SOLICITATION AMENDMENT
MODIFICATION DE L'INVITATION

Title - Sujet Overhead Anchorage for Fall Prevent	
Solicitation No. - N° de l'invitation W8486-140377/A	Amendment No. - N° modif. 002
Client Reference No. - N° de référence du client W8486-140377	Date 2014-01-20
GETS Reference No. - N° de référence de SEAG PW-\$\$HL-420-64152	
File No. - N° de dossier hl420.W8486-140377	CCC No./N° CCC - FMS No./N° VME
Solicitation Closes - L'invitation prend fin at - à 02:00 PM on - le 2014-01-23	Time Zone Fuseau horaire Eastern Standard Time EST
F.O.B. - F.A.B. Plant-Usine: <input type="checkbox"/> Destination: <input checked="" type="checkbox"/> Other-Autre: <input type="checkbox"/>	
Address Enquiries to: - Adresser toutes questions à: Dumm, Jennifer	Buyer Id - Id de l'acheteur hl420
Telephone No. - N° de téléphone (819) 956-9675 ()	FAX No. - N° de FAX () -
Destination - of Goods, Services, and Construction: Destination - des biens, services et construction:

**SPRUNG SHELTER
SECTION VIEW**

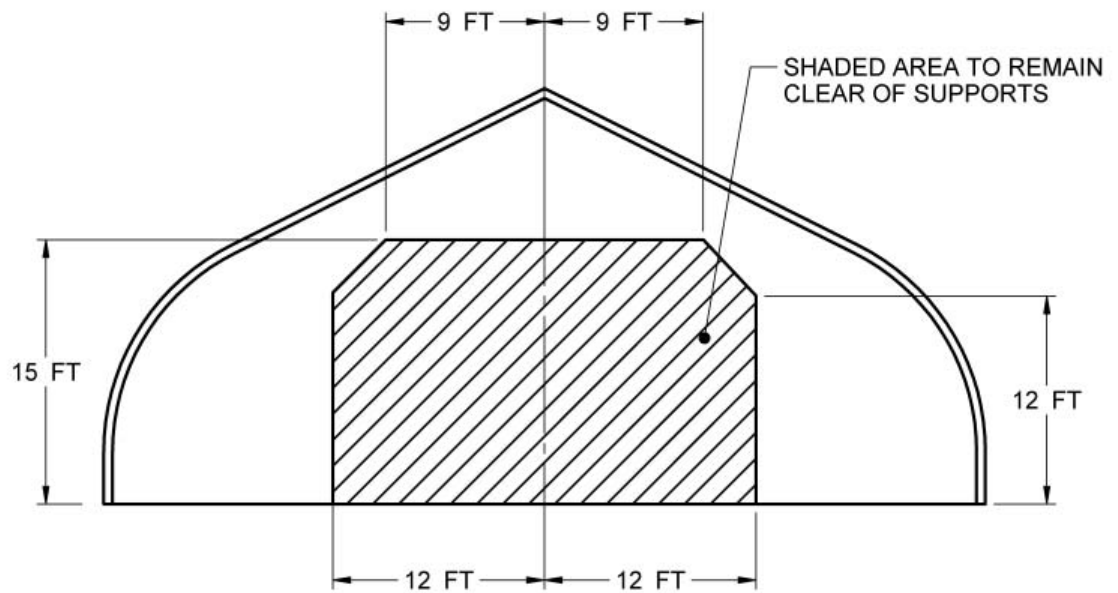
Q. Can you provide clarification for Statement of Work section 3.2e) and 3.2h), both provide a minimum height specification, however they are different values, 12ft and 15ft, which is the correct value?

A. See attached diagram.
